## Prise de position spécifique relative au secteur *Planches de Commune* (2233.03)

La présente prise de position se focalise sur le secteur *Planches de Commune* (2233.03) situé sur la Commune d'Hauterive. En cela, je ne reviens pas sur les problèmes systémiques et les vices de forme et de fond relevés par les collectifs « Pour un PSEM véritablement durable » de la commune d'Hauterive (Annexe 2) et « Assquavie » de la Commune de Gibloux (Annexe 3), même si, par ma signature, j'adhère aux arguments avancés.

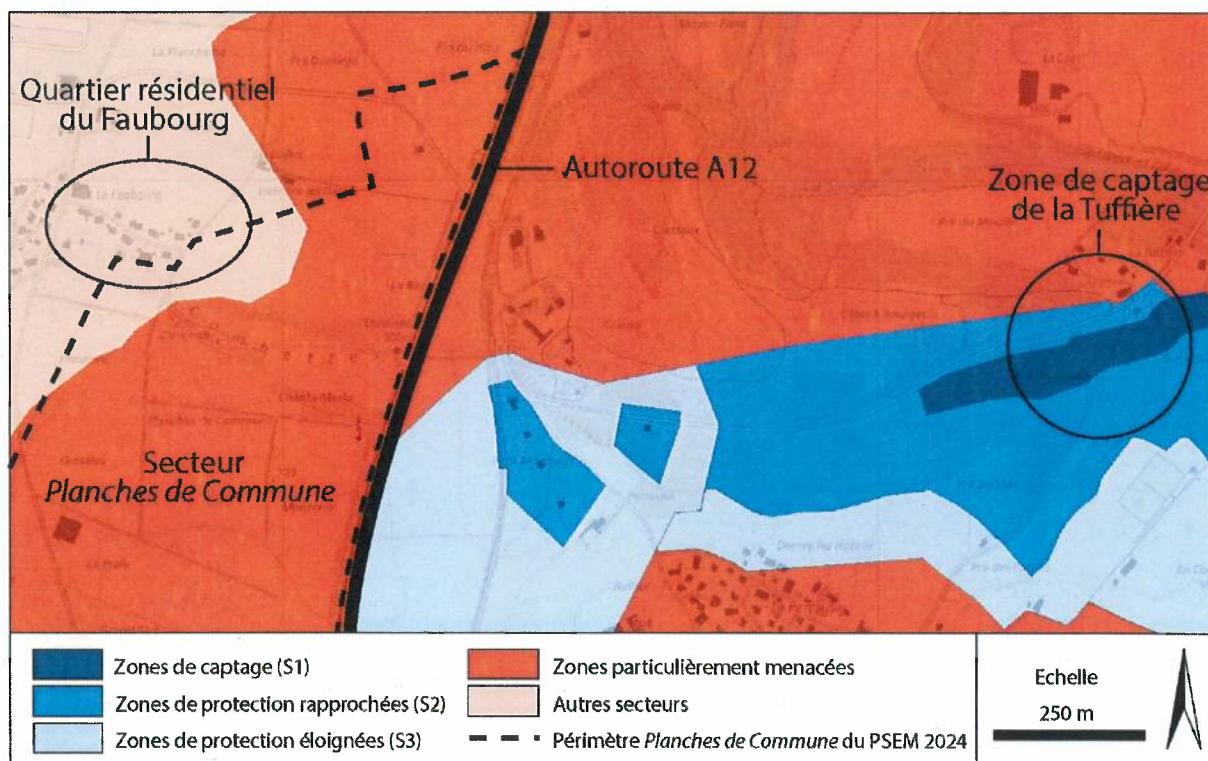
Le secteur *Planches de Commune* occupe une situation pour le moins paradoxale, pour ne pas dire contradictoire, dans le développement du territoire cantonal. Sous l'angle de l'exploitation des matériaux chère au projet de PSEM 2024, ce secteur est considéré comme une « ressource à préserver » (PSEM 2024, p.47) en vue d'une exploitation future. Dans le même temps, ce secteur se situe quasi-entièrement en intégralité dans une zone de protection des eaux souterraines qualifiée de « particulièrement menacée » par le PSGE 2021. Pire, le secteur *Planches de Commune* est contigu aux « zones de protection éloignées (S3) et rapprochées (S2) » en aval desquelles se trouve la « zone de captage (S1) » prioritaire de la Tuffière (*Figure 2*), toutes approuvées comme telles par le PSGE 2021 (Fig. 23, p. 50). **Ce conflit d'intérêt majeur entre exploitation des matériaux d'une part, et protection des eaux souterraines d'autre part, disqualifie à lui seul le périmètre du secteur *Planches de Commune* retenu dans le projet de PSEM 2024.** Notons que le PSGE 2021 reconnaît explicitement ce problème en évoquant des « conflits d'usage et des dangers de degré moyen à élevé » (Fig. 24, p. 51), soit le niveau maximal retenu, pour les zones en lien avec le captage de la Tuffière. Ajoutons également qu'à celui-ci est attribuée une « importance stratégique et non substituable » par le PSGE 2021 (Tab. 8, p. 53) et que la zone est déjà considérée comme un « site pollué nécessitant une surveillance ».

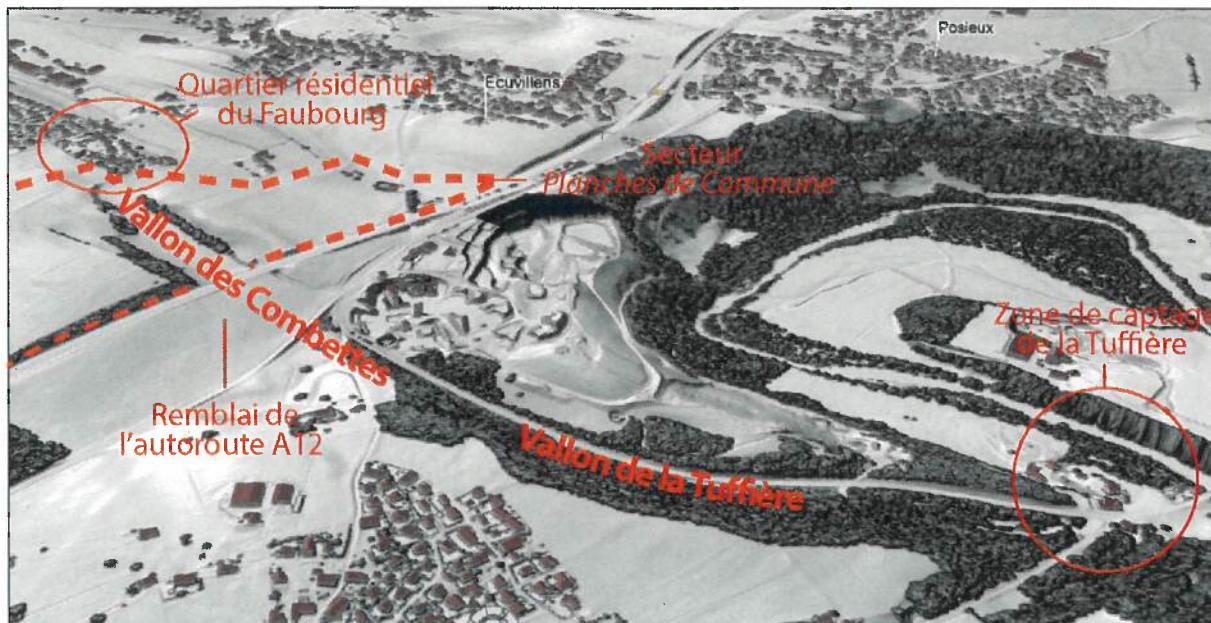
Par ailleurs, il est tout à fait étonnant que le vallon humide des Combettes (parcelles 1020, 1021, 1022, 1023, 1024, 1025 et 1029), situé à quelques dizaines de mètres du quartier résidentiel du Faubourg et inclus dans le secteur *Planches de Commune* du projet de PSEM 2024, n'ait pas lui aussi été considéré comme « zone de protection éloignée (S3) » dans le PSGE 2021. En effet, ce vallon constitue le prolongement direct du vallon de la Tuffière. Cette continuité s'observe à la fois au niveau de la topographie (*Figure 3*) que du soubassement molassique (*Figure 4*). En d'autres termes, les vallons des Combettes et de la Tuffière ne sont en réalité qu'une seule entité hydrogéologique. Il convient ici de rappeler qu'un aquifère ne peut évacuer ses eaux souterraines à rebours des niveaux délimitant son réservoir naturel (le soubassement molassique dans ce cas), au même titre qu'un vallon ne peut déverser ses

eaux de ruissellement à contre-pente. Par conséquent, il ne fait aucun doute que les eaux souterraines du vallon des Combettes terminent leur course dans les zones protégées et de captage de la Tuffière, et ce, même si ce vallon n'a pas été spécifiquement classé en « zone de protection éloignée (S3) ». En cela, il est étonnant de noter que l'autoroute A12 ait été choisie comme limite entre « zones particulièrement menacées » et « zones de protection éloignées (S3) », quand bien même elle n'entrave en rien l'écoulement des eaux souterraines (du moins pour les portions sur remblais). On peut se demander aussi si l'appartenance du vallon des Combettes et du captage de la Tuffière à des entités administratives différentes (appelées « bassins versants de gestion » dans le PSGE 2021, p. 13) n'a pas joué un rôle dans l'appréciation globale de ce vallon. Si l'on s'en tient à la réalité hydrologique du site (la seule qui prévale au final pour la santé publique), le vallon des Combettes aurait dû lui aussi être considéré comme une « zone de protection éloignées (S3) » dans le PSGE 2021, ce qui l'aurait disqualifié juridiquement comme « zone de ressource à préserver » dans le projet de PSEM 2024 (cf. Critères d'exclusion, pp. 8-9).

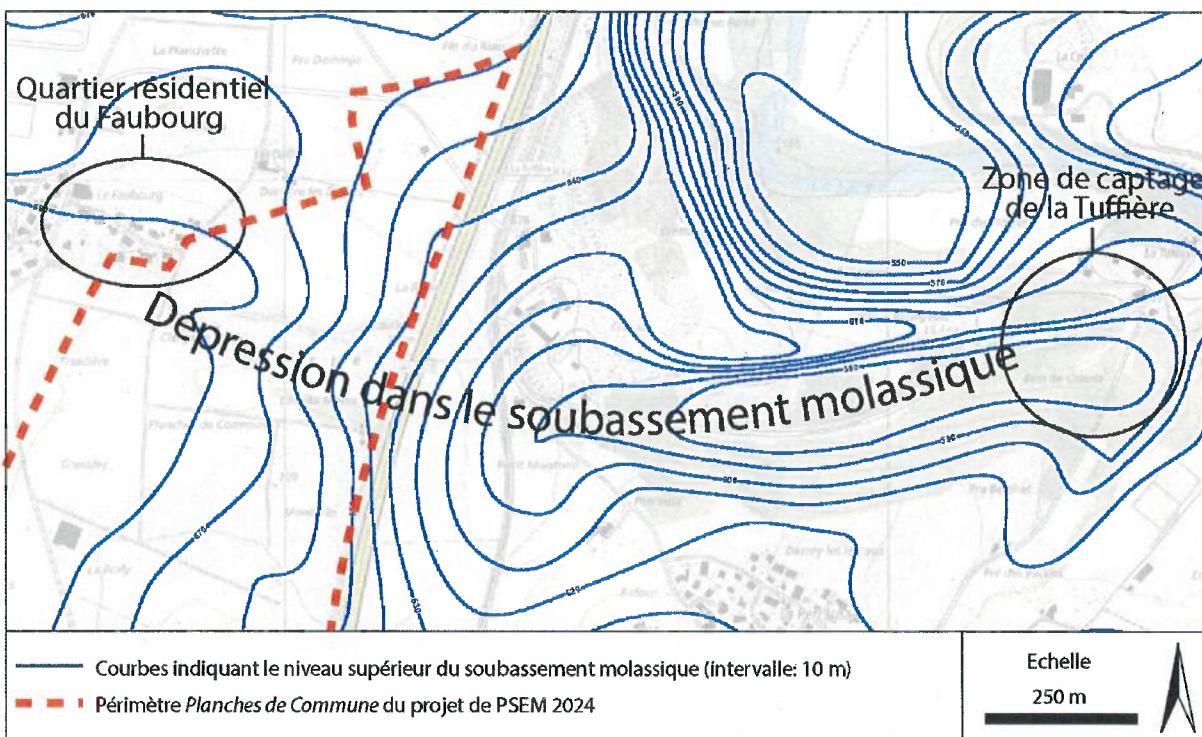
En substance, le soubassement molassique des terrains situés à proximité du quartier du Faubourg et intégrés dans le secteur retenu par le projet de PSEM 2024 (parcelles 1003, 1004, 1016 ouest, 1020 ouest, 1022, 1023, 1024, 1025 et 1029) se trouve très proche de la surface (Figure 4), entre 10 et 15 m de profondeur. Les forages effectués et mentionnés sur la carte de l'Atlas Géologique Suisse 1:25000 vont dans le même sens, avec un soubassement molassique présent à 11 m de profondeur dans la parcelle 1020, 14 m dans la parcelle 1004, et 12 m dans la parcelle 1002 (Figure 6). Si l'on retranche à ces valeurs déjà faibles les niveaux juridiquement inexploitables (couche de décapage, couche de sécurité, ainsi que l'épaisseur correspondant à la nappe phréatique elle-même), force est de constater qu'il ne reste plus grand-chose à exploiter sur ces parcelles. **En d'autres termes, les relevés géologiques existants montrent que l'essentiel des 7.2 millions de m<sup>3</sup> du secteur *Planches de Commune* se concentre dans une portion congrue située sur le flanc est de son périmètre.**

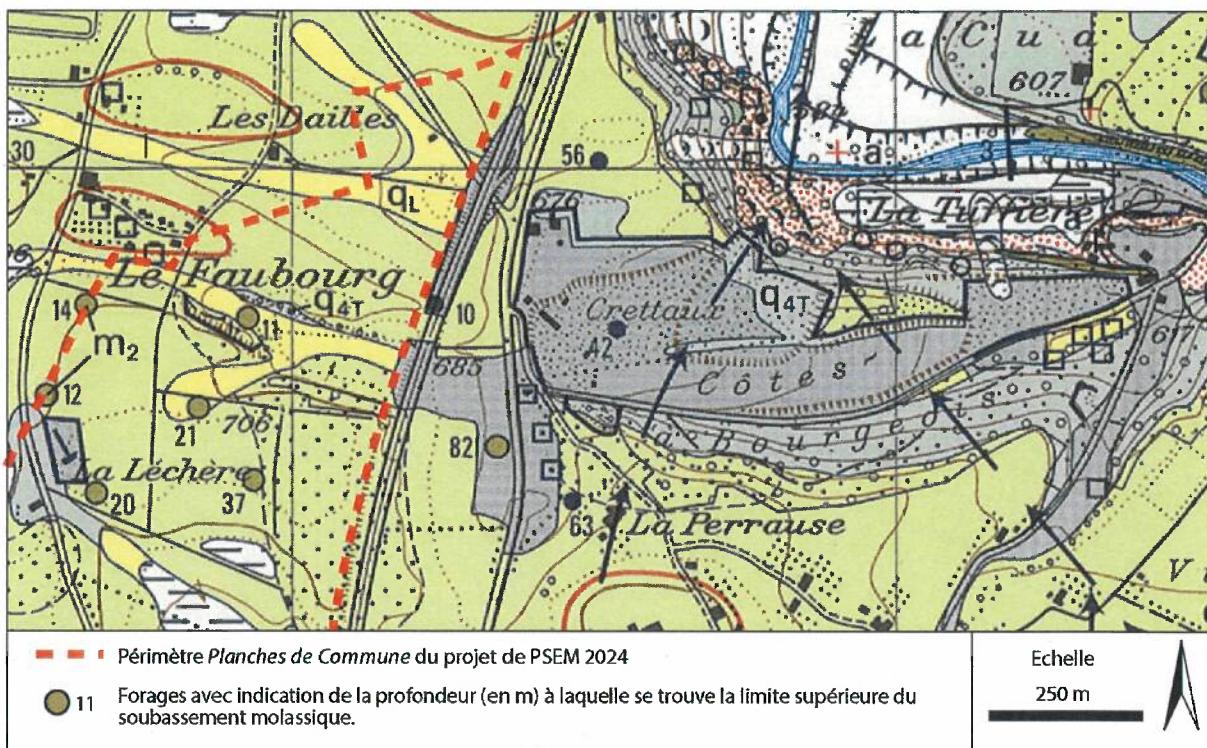
A la question de la distribution des matériaux se trouvant sous ces mêmes parcelles s'ajoute celle de leur qualité. Les logs de forage mentionnent, pour les six premiers mètres, des « limons avec graviers, humus ». La notice explicative de la carte de l'Atlas Géologique Suisse 1:25000 souligne quant à elle l'« hétérogénéité » des matériaux, citant notamment la présence de limons de pente et de tourbe. Si les graviers présentent un intérêt évident dans le domaine de la construction qui n'est pas remis en question, celui des limons est beaucoup plus nuancé. En effet, ceux-ci peuvent servir, dans le meilleur des cas et pour une petite quantité d'entre eux, de matériel de comblement (lors de l'enfouissement de conduites d'eau notamment). Pour le reste, ils sont purement et simplement entreposés comme déchets non valorisables. La tourbe n'est quant à elle d'aucune utilité dans le secteur des infrastructures. **En conséquence, la qualité des matériaux contenus sous ces mêmes parcelles peut être qualifiée de médiocre, sans plus.**

Résumons. Les parcelles en question (1003, 1004, 1016 ouest, 1020 ouest, 1022, 1023, 1024, 1025 et 1029), situées pour la plupart à proximité étroite du quartier du Faubourg et intégrées dans le périmètre du projet de PSEM 2024, contiennent une épaisseur faible (10 à 15 m), de matériaux hétérogènes (graviers, limons, tourbe) de qualité douteuse, et pour l'essentiel, inexploitables juridiquement (épaisseurs de décapage, de sécurité et de la nappe phréatique). **Parler de faible rendement d'exploitation n'est ici pas un vain mot.** Que ces parcelles aient été retenues dans le découpage du périmètre du secteur *Planches de Commune* du projet de PSEM 2024 interroge, car cela ne se justifie ni d'un point de vue technique, ni économique.

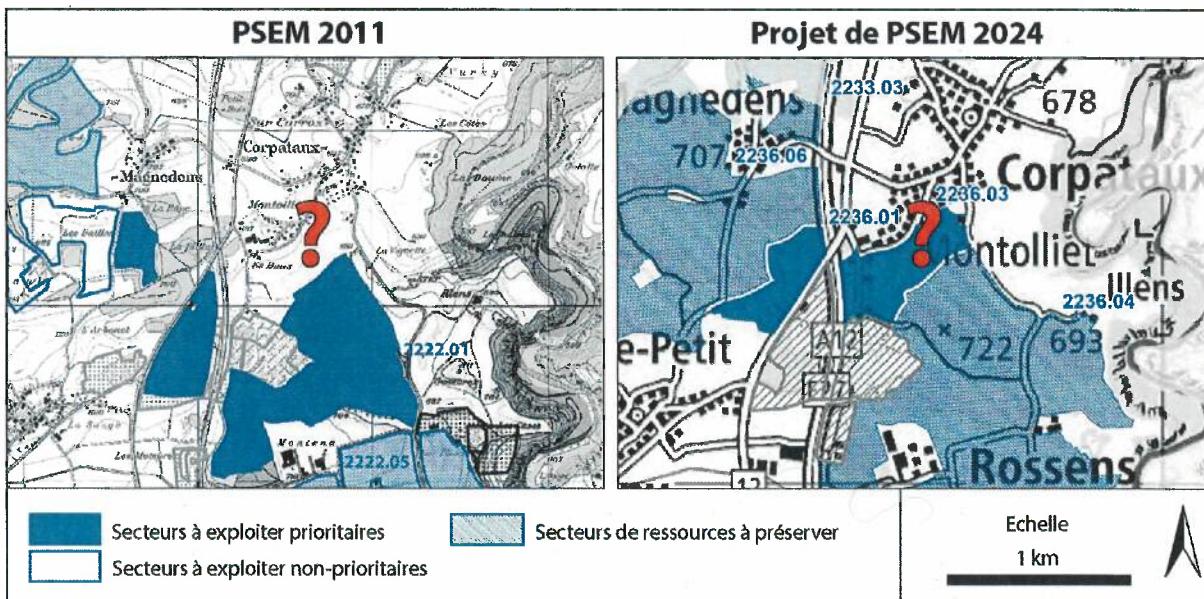
Il est d'ailleurs très déroutant d'observer que des terrains non-répertoriés dans le PSEM 2011 puissent se transformer subitement en « secteurs à exploiter prioritaires » dans le projet de PSEM 2024 (*Figure 7*). Ceci est d'autant plus choquant lorsqu'on s'aperçoit que le secteur pris pour exemple borde un quartier résidentiel entier sur toute sa longueur. Même s'il est difficile de connaître les raisons de ce « glissement » dans la gestion territoriale, il souligne sans équivoque la marge de manœuvre confortable des graviéristes. S'il est possible de passer en 13 ans de « rien » à « secteur à exploiter prioritaire », qu'en sera-t-il des zones, comme le secteur *Planches de Commune*, qui seraient déjà classées comme « des secteurs de ressources à préserver » ?
